KLAIPĖDOS MIESTO SAVIVALDYBĖS ADMINISTRACIJOS VIEIŠŲJŲ PIRKIMŲ KOMISIJA

DĖL ATSAKYMŲ Į GAUTUS KLAUSIMUS PATEIKIMO

Vadovaudamiesi projekto „Lypkių sankryžos jungiamųjų kelių rekonstrukcija, gerinant susisiekimą su Klaipėdos LEZ“ I etapo rangos darbų pirkimo supaprastinto atviro konkurso būdu (CVP IS ID 2927304) sąlygų aprašo 56 p., atsakome į gautus klausimus:

3. KITI DARBAI				
	Dėklų iš plieninių vamzdžių d800 (su PE danga) įrengimas	TS-5	m	71
	Smėlio pagrindo po dėklais h=0,1 m storio įrengimas	TS-5	m ³	7

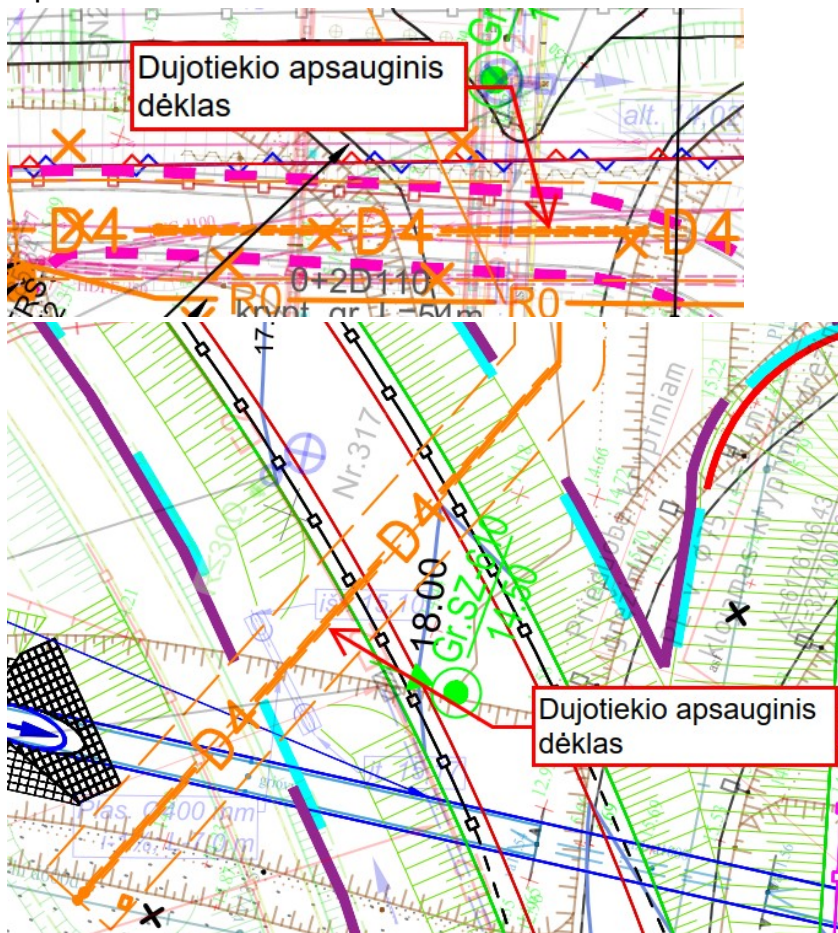
Susisiekimo dalies SKŽ skyriuje „3. Kiti darbai“ yra nurodytas dėklų iš plieninių vamzdžių d800 (su PE danga) įrengimas 71 m.

Prašome nurodyti kur I etape numatomas dėklų iš plieninių vamzdžių d800 (su PE danga) įrengimas 71 m.

Prašome žiūrėti brėžinį „Suvestinis inžinerinių tinklų ir aukščių planas, M 1:500“ lapas 2, psl. 130. Ištraukos iš brėžinio:

Pridedamas patikslinto brėžinio „Suvestinis inžinerinių tinklų ir aukščių planas, M 1:500“ lapas 2, 8801/141-00-TDP-S-02.02.B-04*.pdf formatu.
